Ihr AZ: 151-100-00-056

Antrag auf Planfeststellung zum Ausbau des Dietenbachs

Basierend auf dem „Erläuterungsbericht“ nehmen wir wie folgt Stellung:

Gehölzsaum des Dietenbachs im Istzustand - Blickrichtung in Nordwest mit dem SWR-Sendeturm im Hintergrund (31. Okt. 2020)

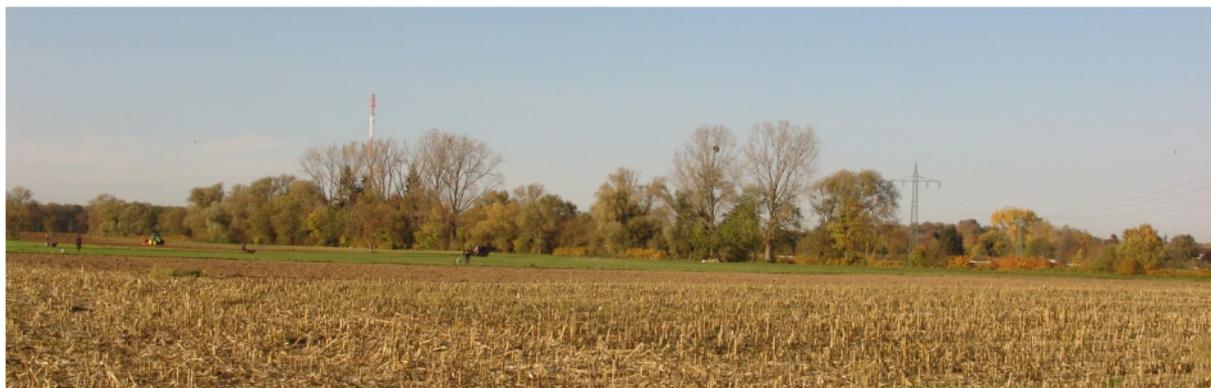
Der jetzige Gehölzsaum des Dietenbachs liegt in einer freien, weitgehend „menschenerleerten“ Landschaft (siehe Foto auf der nächsten Seite) und hat dadurch eine ganz andere ökologische Qualität als ein parkähnlicher Gehölzsaum in einem ver-

gleichsweise hoch verdichteten Neubaustadtteil. Im Neubaustadtteil mit 15.000 EinwohnerInnen ist mit einem hohen Nutzungsdruck auf den Gehölzsaum zu rechnen. Erkennbar ist das beispielsweise am St. Georgener Dorfbach im Bereich des Stadtteils Vaubans. Dass der dortige Bach und seine Uferareale von Kindern intensiv zum Spielen genutzt werden, ist wegen der „Erlebnisfähigkeit“ der Bachlandschaft durchaus wünschenswert!

Auch im „renaturierten“ Dreisamabschnitt bei den Kartauswiesen kommt es infolge der starken Beanspruchung der Uferbiotope durch Erholungs- und Freizeitbetrieb zu einer erheblichen Beeinträchtigung der ökologischen Wertigkeit der Uferareale und des Fließgewässers. Von einer „ökologischen Aufwertung“ kann in beiden Fällen nur sehr eingeschränkt gesprochen werden. Da im neuen Stadtteil der Dietenbach gleich von zwei Seiten durch eine eng angrenzende Bebauung „umzingelt“ sein wird, ist beim Dietenbach mit einem noch höheren Nutzungsdruck zu rechnen. Damit wird sich eine hohe Störintensität der Ökologie des Gehölzsaums und des Baches im Vergleich zum Istzustand ergeben. Man hätte das im Erläuterungsbericht eingestehen sollen. Stattdessen die Umgestaltung des Baches und seines jetzigen Gehölzsaumes durch den Ausbau im Zusammenhang mit der Bebauung als „ökologische Aufwertung“ zu verkaufen, ist eine Beschönigung.
